御中														Issue No. / 発行№: PC-0061389															
														Issue date / 発行日: 2026/2/9															
工程変更連絡書 Process Change Notice														ヒロセ電機株式会社 郡山工場 品質管理課 Koriyama Factory, Quality control section, Hirose Electric Co., Ltd.															
														承認 (Approval)				査 閲 (Review)				作 成 (Created by)							
														佐々木 Sasaki				稲垣 Inagaki				本田 Honda							
貴社益々ご清栄のこととお喜び申し上げます。日頃は弊社製品のお引き立てを賜り、厚く御礼申し上げます。 早速ですが、貴社への納入製品について、下記の通り工程変更を計画しております。 本書にて工程変更のご案内をさせていただきます。変更計画可否を提出後 4週間以内にご返却を賜りたくお願い致します。 We are pleased to hear of your continued success and sincerely appreciate your ongoing support of our products. We would like to inform you that we are planning to implement the following process changes for the products scheduled for delivery to your company. Please find the details of these changes below. We kindly request you that you provide your response to the proposed plan within four weeks.

貴社品番/Customer's product number										弊社品番/Product number by Hirose CL0251-0087-0-10 (代表品 / 別紙参照) (Representative product / See attached sheet)							弊社品名/Product name by Hirose IX61G2-A-10P (10) (代表品 / 別紙参照) (Representative product / See attached sheet)

外観変更箇所：金めっき箇所 Appearance Change Location: Gold-plated area

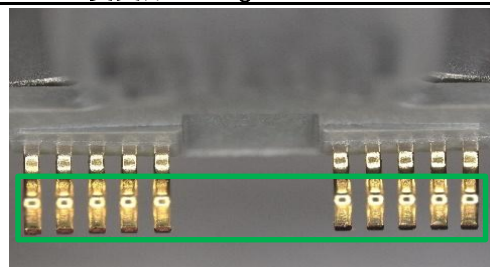
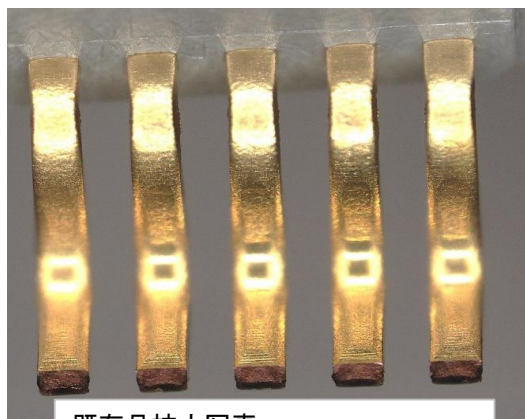
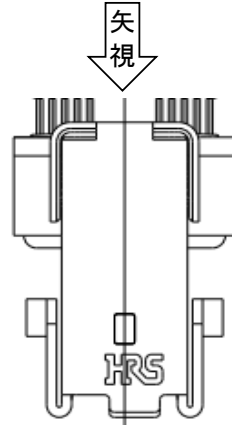
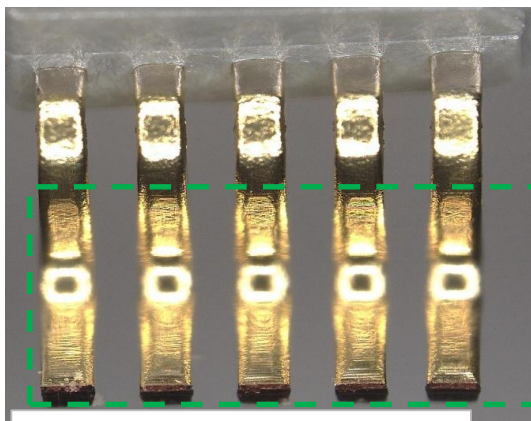
変更内容 Change Details:	めっき加工先及び金めっき塗布範囲の変更 Change of plating processing source and
変更理由 Reason for Change:	単価維持のため To maintain unit price

※めっきの塗布範囲が、全面から部分めっきに変更になります。
 The gold-plating coverage will be changed from full plating to partial plating.

金めっきの部分めっき
 (緑枠箇所)
 Partial gold plating
 (area outlined in green)
